Dopravní podnik Ostrava a.s.

„Dodávka 24 ks nových jednočlánekových elektrobusů a 2 ks nabíjecích stanic“

VYSVĚTLENÍ, ZMĚNA NEBO DOPLNĚNÍ ZADÁVACÍ DOKUMENTACE

Vysvětlení zadávací dokumentace č. 1 ze dne 16. 9. 2020

Výkres a obrázek k požadavku 3.9.1

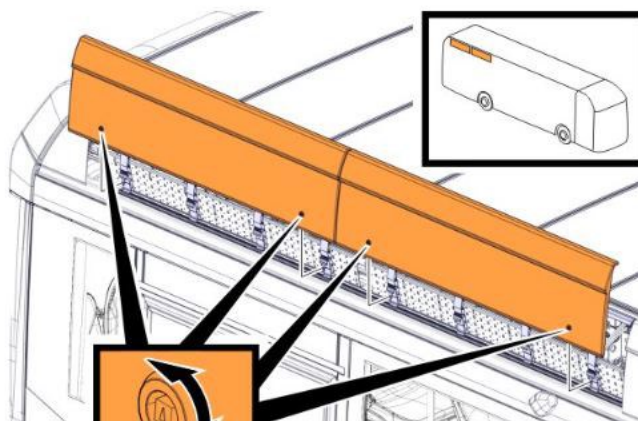
Požadavek 3.9.1: Je možno považovat certifikaci kabeláže dle normy R118.02 jako dostatečnou?

Je možno akceptovat přístup k bateriím odklopením bočních spoilerů se zajištěním?
Viz obr. níže

Bateriové boxy jsou vyměnitelné a zakryté shora. Jejich výměna/ manipulace se provádí na konci životnosti. Toto zakrytí se neodklápí nýbrž odnímá celé. Je možno akceptovat toto řešení?
viz obr. níže

Zadavatel uvádí, že certifikace kabeláže dle normy R118.02 je dostatečná.

Zadavatel nemůže předjímat různá technická řešení dodavatelů na relevantním trhu. Z vysvětlení dodavatele vyplývá, že se nejedná o servisní, ale montážní kryty a toto řešení je pro zadavatele akceptovatelné.

Výkres a obrázek k požadavku 4.5

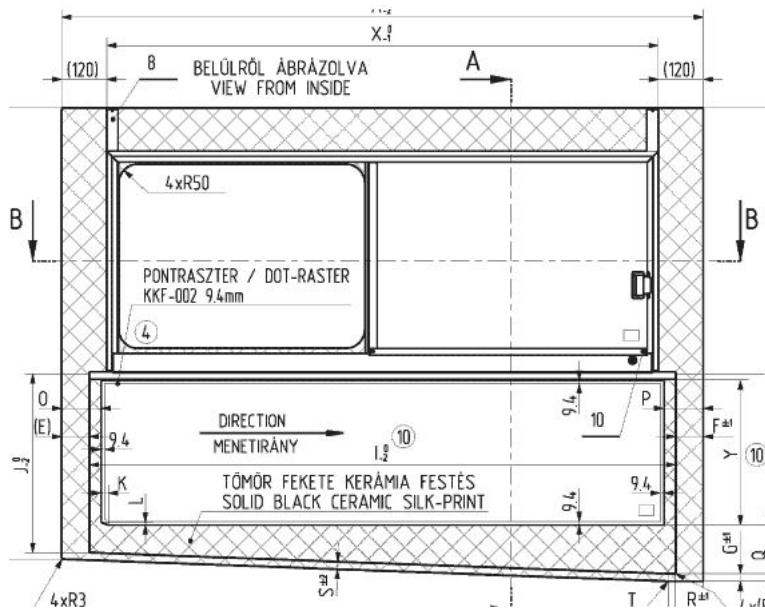
Požadavek 4.5: Je možno akceptovat otevíratelné stranová okna v provedení dle obrázku a výkresu níže?

Zadavatel trvá na svém požadavku definovaném v příloze č. 1 Obchodních podmínek- Technická specifikace Jednočládkového elektrobuse – soupis požadavků, bod 4.5.

Ze zasláního nákresu není patrné, zda výška posuvného okna není mimo zadavatelem stanovený požadavek uvedený v příloze č. 1 Obchodních podmínek – Technická specifikace Jednočládkového elektrobuse – soupis požadavků, bod 4.5.
